## RROP-Entwurf 2017; Stellungnahmen im Beteiligungsverfahren

### 1. Stellungnahmen der beteiligten Kommunen, Behörden, Verbände, Vereinigungen und Versorgungsunternehmen

Anlagen zur Abgrenzung des Vorranggebietes Windenergienutzung  
Sandbostel/Bevern

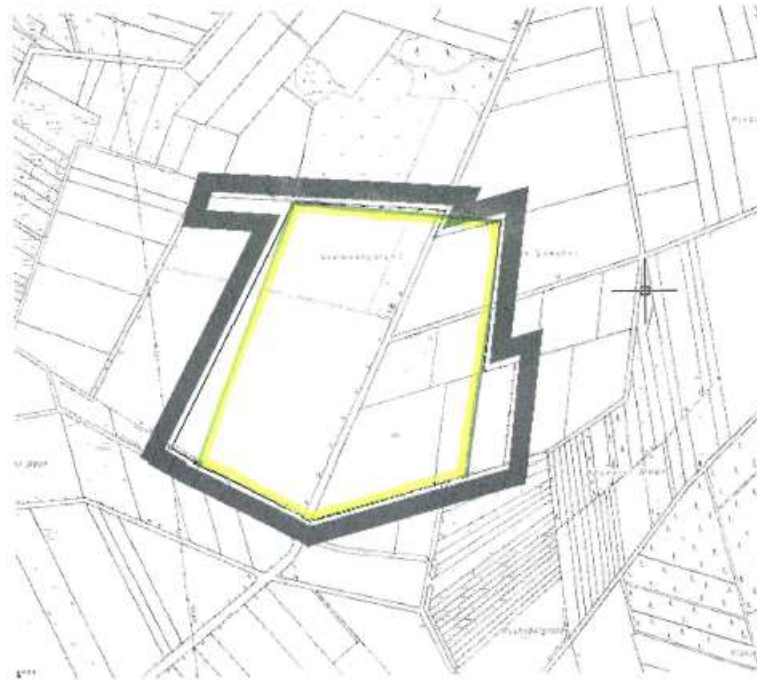
<p>Einbeziehung dieser Fläche in den Vorrangstandort wird seitens der Stadt Bremervörde ausdrücklich begrüßt, um hier die Möglichkeit für ein späteres Repowering mit größeren Anlagen offenzuhalten.</p> <p>Allerdings stimmt die Abgrenzung des Vorranggebietes in der zeichnerischen Darstellung nicht mit dem Geltungsbereich des Bebauungsplanes Nr. 100 überein. Der Geltungsbereich des Bebauungsplanes Nr. 100 ist sowohl im Westen als auch im Osten ausgedehnter als die Abgrenzung des Vorrangstandortes. Es wird um entsprechende Berichtigung gebeten.</p>	
		<p>Im Übrigen wird die Stellungnahme der Stadt Bremervörde vom 31.05.2016 aufrechterhalten.</p>	
		<p>Anlagen: Siedlungsgebietsabgrenzung Stadt Bremervörde</p>

<p>Zu 4.2 Energie  Zu 01  Gemäß Begründung (S. 46), betreffend die Bewertung der Potenzialfläche Nr. 6, soll in das Vorranggebiet Windenergienutzung im Bereich Sandbostel/Bevern „die im Bebauungsplan der Stadt Bremervörde dargestellte Fläche einbezogen werden“. Gemeint ist damit der Bebauungsplan Nr. 100 „Windkraftanlagen Bevern“, mit dem die Errichtung der drei bestehenden Windenergieanlagen (Gesamthöhe jeweils 87,50 m) planungsrechtlich ermöglicht wurde. Die</p>	<p>Der Anregung wird gefolgt. Es handelt sich um einen Zeichenfehler, der korrigiert wird.</p>

**Anlage 2 zur SV 174-2017/ 1**

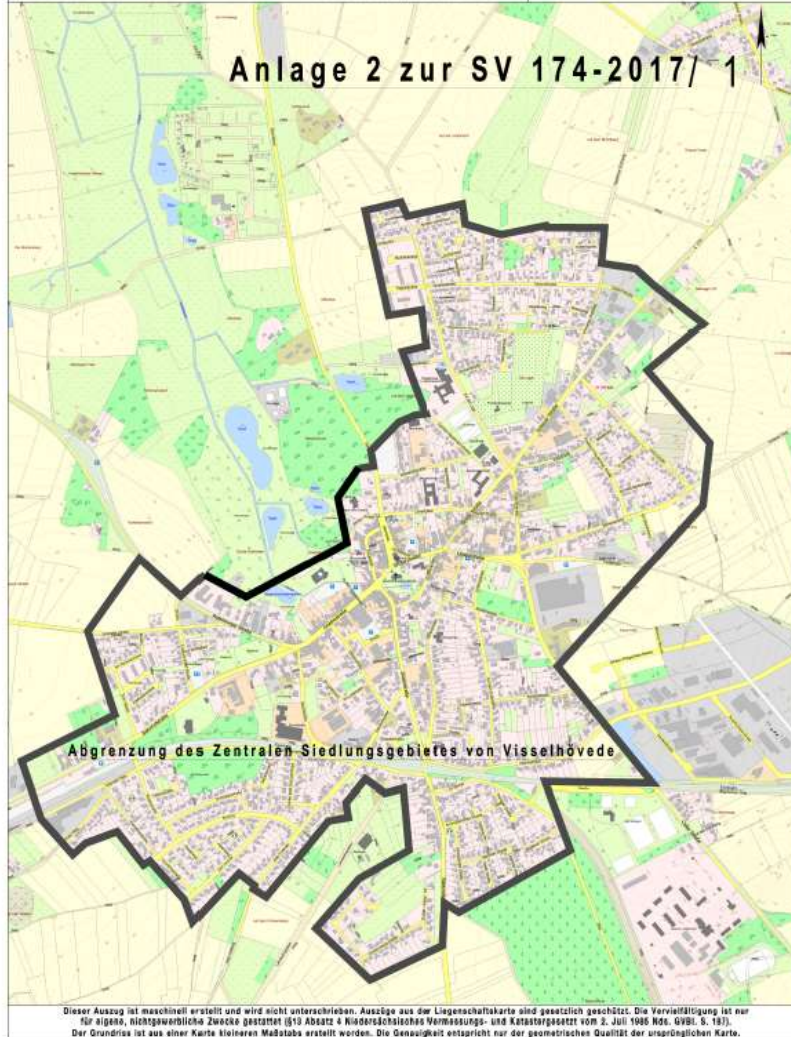
<p>Der Kernort Visselhövede ist als Grundzentrum festgelegt. Der in der zeichnerischen Darstellung zum Entwurf des RROP 2017 markierte Bereich des Zentralen Siedlungsgebietes erfordert eine geringe Ergänzung für den Bereich des Hallenbades und des Hallenbadparkplatzes. Eine Karte, die den Ergänzungsbereich beinhaltet, wird der Stellungnahme beigelegt. Um Berücksichtigung wird gebeten.</p>	<p>nordwestlichen Bereich um den Standort des Hallenbades sowie dem dazugehörigen Parkplatz erweitert. Das Vorranggebiet Erholung mit starker Inanspruchnahme durch die Bevölkerung wird entsprechend reduziert.</p>
		<p>Abschnitt 4.2 Ziffer 01 Energie (insbesondere Windenergie)</p> <p>Windkraft ist eine wichtige Säule zur Erzeugung regenerativer Energie.</p> <p>Die Stadt Visselhövede verweist auf ihren einstimmigen Ratsbeschluss vom 21.03.2012, in dem der Landkreis aufgefordert wurde, eines oder entsprechende Vorranggebiete zu prüfen. Diese Forderung fand ihre Bestätigung in dem VA-Beschluss vom 23.04.2013, der auf ausdrückliche Nachfrage des Landkreises gefasst wurde.</p> <p>Nach vollständiger Sichtung und Bewertung der Ausführungen des RROP 2017 zur Frage der Bereitstellung von Vorranggebieten für raumbedeutsame Windenergieanlagen bleibt festzustellen, dass der neue Entwurf für den Bereich Wittorf / Lüdingen die Potenzialfläche Nr. 43 „Bereich westlich von Wittorf“ ergänzend als Vorranggebiet vorsieht. Die Grundstückseigentümer möchten auf der Potenzialfläche 43 mittels raumbedeutsamer Windkraftanlagen Energie erzeugen.</p> <p>Nachfolgende Punkte sollen berücksichtigt werden:</p> <ol style="list-style-type: none"> <li>1. Bei der Errichtung von Windkraftanlagen sind die Abstände zur Wohnbebauung der neuen, höheren Generation von Windkraftanlagen anzupassen.</li> <li>2. Zum Wohle der Gesundheit der Bürger in Wittorf, Düsternheide, Lüdingen, Hainhorst und Bretel sind unabhängige Schallgutachten zu erstellen, die mit dem neuesten Stand der Technik durchzuführen sind, da wesentlich höhere und leistungsstärkere Anlagen in der Potenzialfläche 43 geplant sind. Die derzeitig von den Behörden genutzten Entscheidungsgrundlagen sind veraltet (bestehende Anlagen bis 160 m – jetzt geplante Anlagen 200 – 230 m).</li> </ol> <p>Hierbei soll insbesondere auch der Infraschall eingehend untersucht werden, um gesundheitliche Beschwerden der Bürgerinnen und Bürger oben</p>	<p>Zum Thema Windenergie:</p> <p>Den Vorbehalten zur Potenzialfläche Nr. 43 wird insoweit Rechnung getragen, als das Vorranggebiet westlich von Wittorf nach erneuter Abwägung aus dem Programmwurf herausgenommen wird. Grund ist insbesondere die Lage der Fläche in einem Hubschrauber-Tiefflugkorridor der Bundeswehr.</p> <p>Die Einschätzung zur Potenzialfläche Nr. 44 wird zur Kenntnis genommen. Die Festlegung von avifaunistisch wertvollen Bereichen landesweiter Bedeutung erfolgt durch das NLWKN (Staatliche Vogelschutzwarte).</p>

3. Standortübungsplatz Seedorf

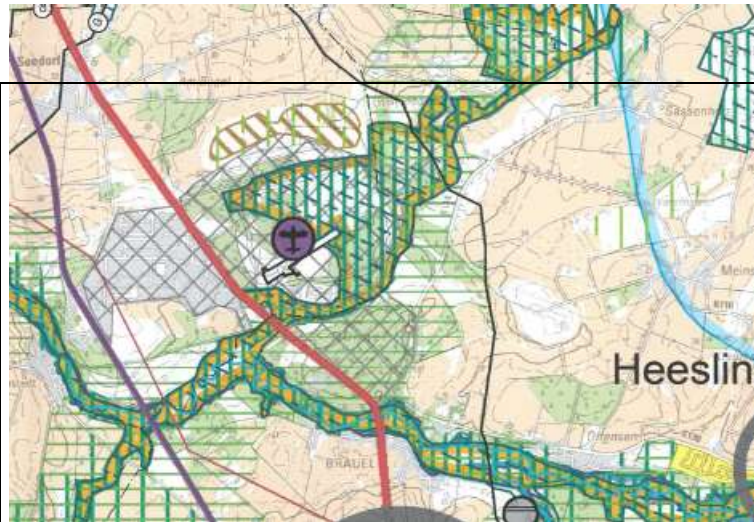
Teile des Standortübungsplatzes Seedorf sollen zukünftig als Vorbehaltsgebiet Erholung bzw. Natura 2000 Flächen ausgewiesen werden. Diese Ausweisung ist nicht mit der militärischen Nutzung der Flächen vereinbar. Der Standortübungsplatz kann nur dann seinen vorgesehenen Zweck vollumfänglich erfüllen, wenn er durch die Bundeswehr uneingeschränkt genutzt werden kann. Mit der beabsichtigten Ausweisung sind u.U. kurz- oder langfristige Nutzungseinschränkungen verbunden, die diesem Zweck entgegenstehen. Die Flächen des Sperrgebietes sollten daher nicht als Vorbehaltsgebiet Erholung bzw. Natura 2000 Flächen ausgewiesen werden.

Zu 3.: Die Festlegung von Teilen des Standortübungsplatzes Seedorf als Vorranggebiet Natura 2000, Vorranggebiet Natur und Landschaft sowie Vorranggebiet Biotopverbund soll bestehen bleiben, da das FFH-Gebiet „Oste mit Nebenbächen“ als höherrangiges Recht zu berücksichtigen ist.  
 Die Flächen des Düngel sind bereits in den RROP 1985, 1998 und 2005 als

Abbildung 16: Potenzialfäche KI\_06 Groß Sehlingen

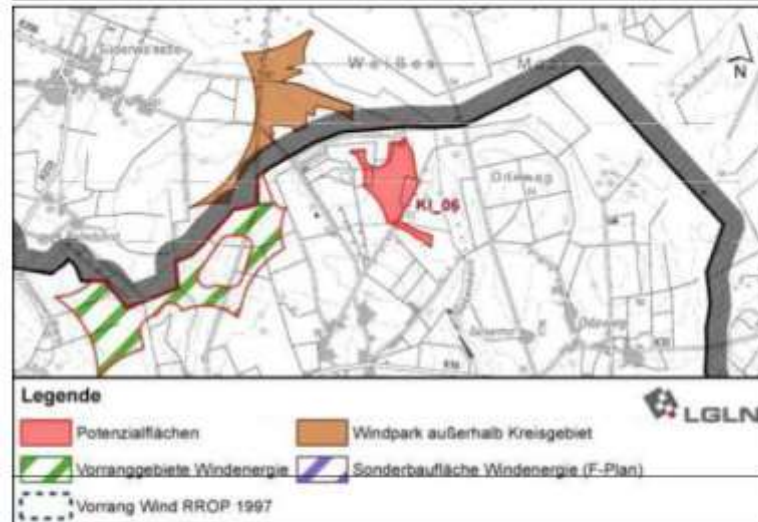
<p>Die räumliche Nähe zum nicht geeigneten WEA-Gebiet Nr. 31 Sehlingen/Königreich erfordert aus unserer Sicht eine ebenso umfassende Voruntersuchung des Potentialstandortes Nr. 42 wie im LK Verden durchgeführt. Wir bitten um Stellungnahme und Begründung für die Eignung des Standortes Nr. 42 auf Rotenburger Kreisgebiet vor dem Hintergrund der Nichtberücksichtigung des nahegelegenen Potentialstandortes Nr. 31 Groß Sehlingen.</p> <p>Ein kreisübergreifender Windpark würde sich auf ca. 3,5 km erstrecken und eine große Barriere- sowie Scheuchwirkung verursachen. Die Abmessungen dieses gesamten Windparks sind bei der Abschätzung der avifaunistischen Betroffenheit zu berücksichtigen. Der Erweiterungswunsch des WEA-Gebietes Fintel wurde vom LK Rotenburg mit der Begründung abgelehnt, dass durch die Windräder eine übermäßige Dominanz entstünde, die das Landschaftsbild überprägen würde.</p> <p>Wir weisen darüber hinaus, dass im prüfrelevanten Radius ein Rotmilanrevier in der Nähe von Groß Sehlingen mit Beobachtungen von bis zu 5 Individuen im Sommer 2017 festgestellt wurde. Aus unserer Sicht wird daher sowohl der Vorrangstandort im LK Verden kritisch bewertet, als auch eine Potentialabschätzung für den Standort Nr. 42 vor Festlegung des Gebietes für dringend erforderlich gehalten. Der Horststandort wurde sowohl dem NLKWN als auch der Unteren Naturschutzbehörde des LK Verden gemeldet. Der NABU Verden e.V. ist gerne bereit, den Horst in einem Ortstermin zu zeigen und entsprechende Bilddokumente zur Verfügung zu stellen.</p>	<p>einer Entfernung von ca. 3,5 km Entfernung zum Vorranggebiet.</p> <p>Hinsichtlich der Abmessungen des Vorranggebietes ist zu berücksichtigen, dass bereits eine erhebliche Vorbelastung durch die Planung des Landkreises Verden direkt an der Kreisgrenze besteht (VR Kreepen). Dieses Vorranggebiet weist bereits eine Erstreckung von ca. 2,5 km auf, an die sich das VR Kirchwalsede „anlehnt“.</p>

3. Ergebnis:  
Die Potenzialfläche KI\_06 Groß Sehlingen wird nicht als Vorranggebiet Windenergienutzung ausgewiesen.
